Breyting á deiliskipulag Reykjanesbrautar frá Áslandi að Krísuvíkurvegi

REYKJANESBRAUT

FRÁ ÁSLANDI AÐ HELLNAHRAUNI

TILLAGA AÐ BREYTINGU Á DEILISKIPULAGI

Tillaga að breytingu á deiliskipulagi, mkv. 1:4.000

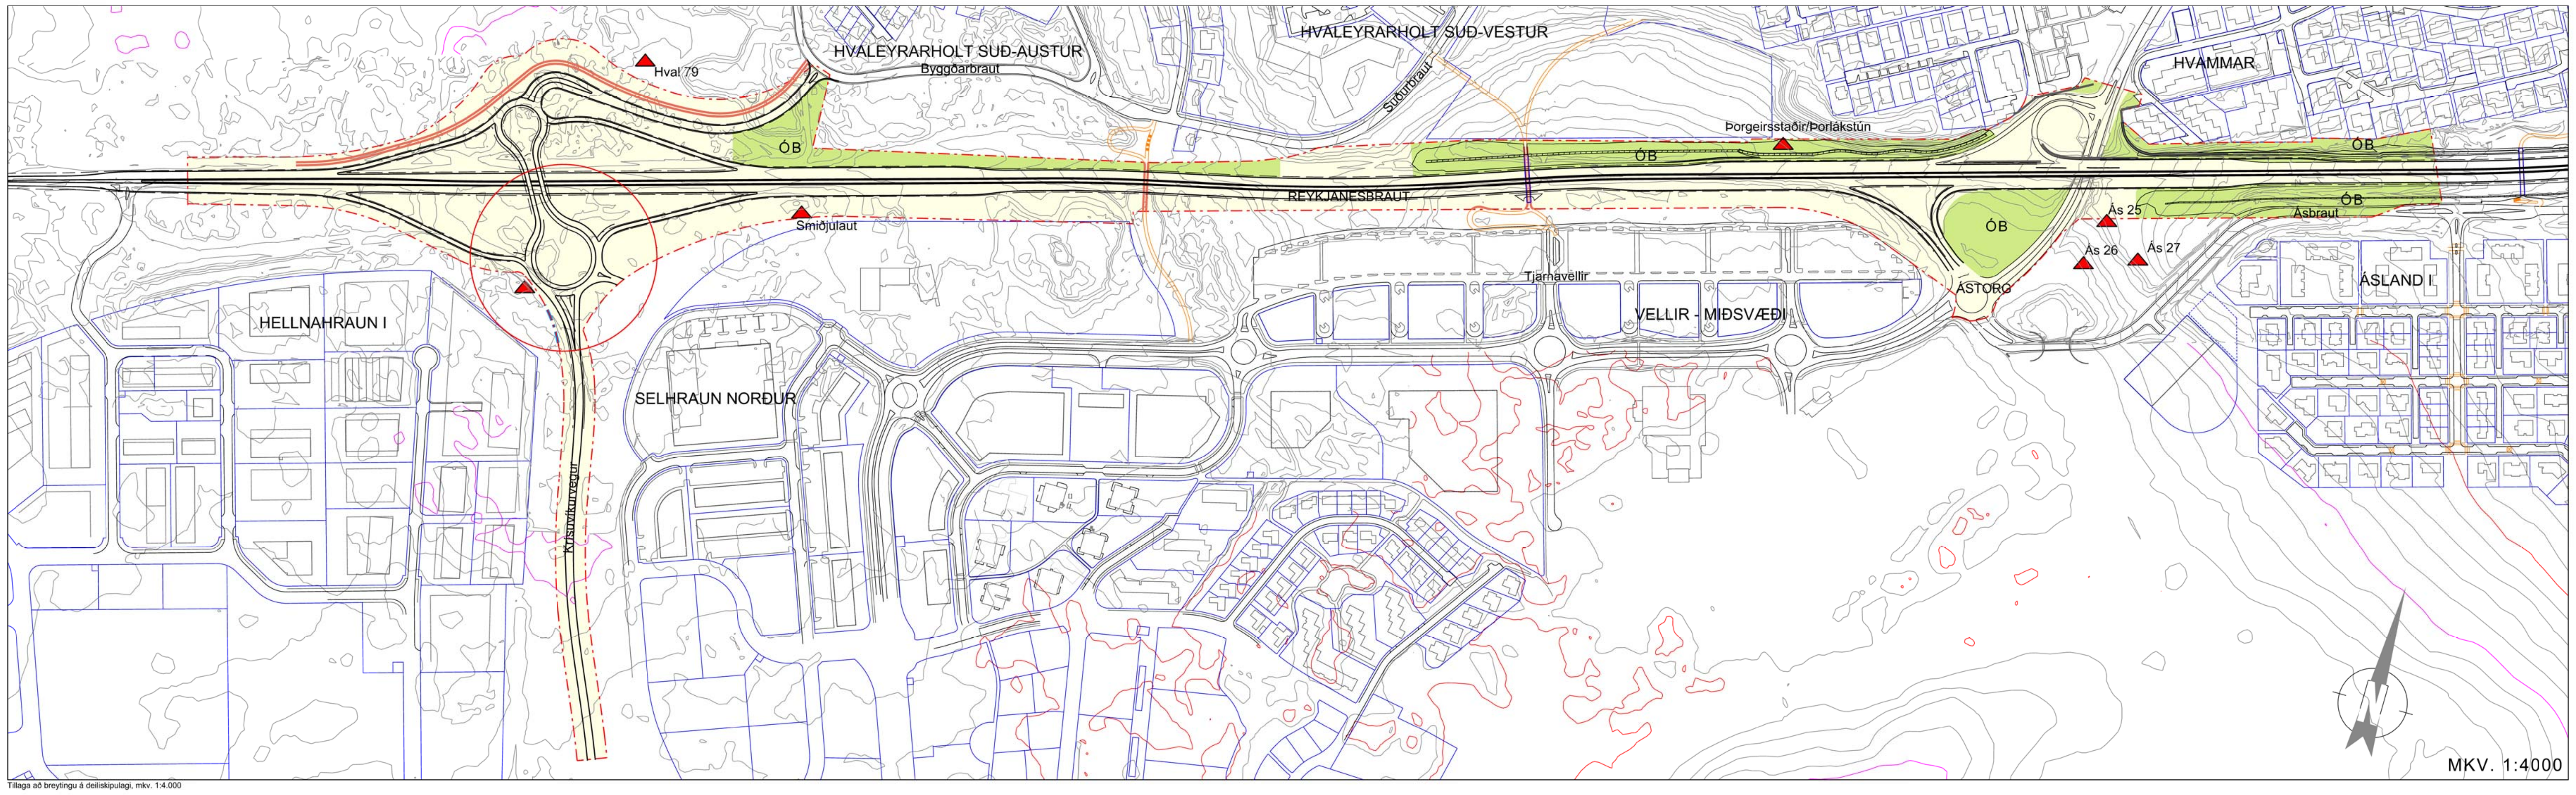
Nú er lagt til að tenging við Krísuvíkurveg austan við Reykjanesbraut verði hringtorg sem er töluvert stærra en það sem fyrirhugað var og bætt við einni afrein til viðbótar beint inn á „Hellursvæðið“.

Talið er að það stuðli að betra flæði umferðar og stytti tengingar úr „Hellusvæðinu“ við Reykjanesbraut.

Þessi breyting hefur áhrif á deiliskipulag „vv“ og verður sú breyting kynnt og auglýst samtímis

Fyrirliggjandi tillaga með stærra hringtorgi og afrein inn í „v“hverfið er talin auka öryggi og bæta flæði umferðar um svæðið. Það má því teljast jákvæð breyting og á við alla framkvæmdina.

> Stærra hringtorg raskar aðeins meira en hefur ekki áhrif á minjar sem þekktar eru á svæðinu. Að öðru leiti stendur lýsing og fyrirvarar vegna mótvægisaðgerða í greinargerð eldra deiliskipulags og vísast til þeirra. Breyting þessi er að nokkru jákvæð þegar niðurstaða matsskýrslu frá í júlí 2008 er skoðuð.
